SIMATIC

ET 200M インターフェースモジュール IM 153-4 PN および IM 153-2 HF

製品情報

図 2-1 スレーブ診断の新しい構造化

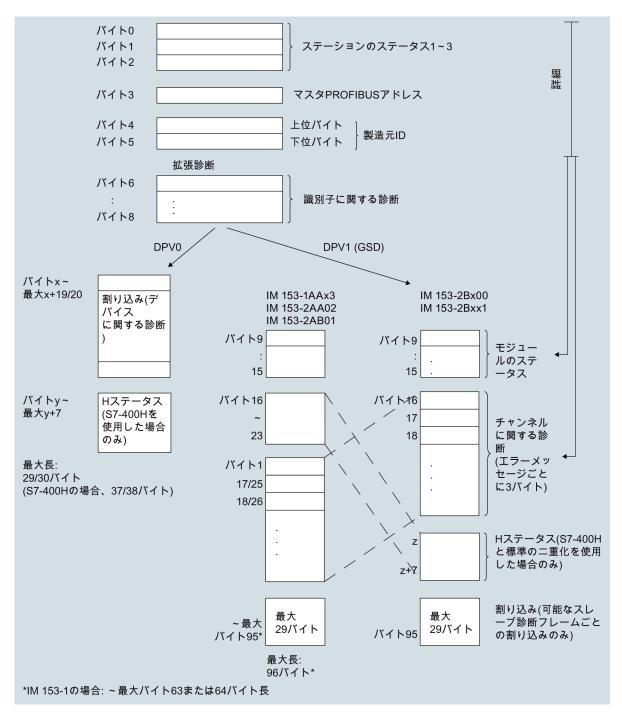
セクション 9.1.3.1 の補足: スレーブ診断の構造

GSD を使用して構成を実行しなかった場合、**IM 153-1AA03** に対するモジュールステータスおよびチャンネルに関する診断ブロックはありません。
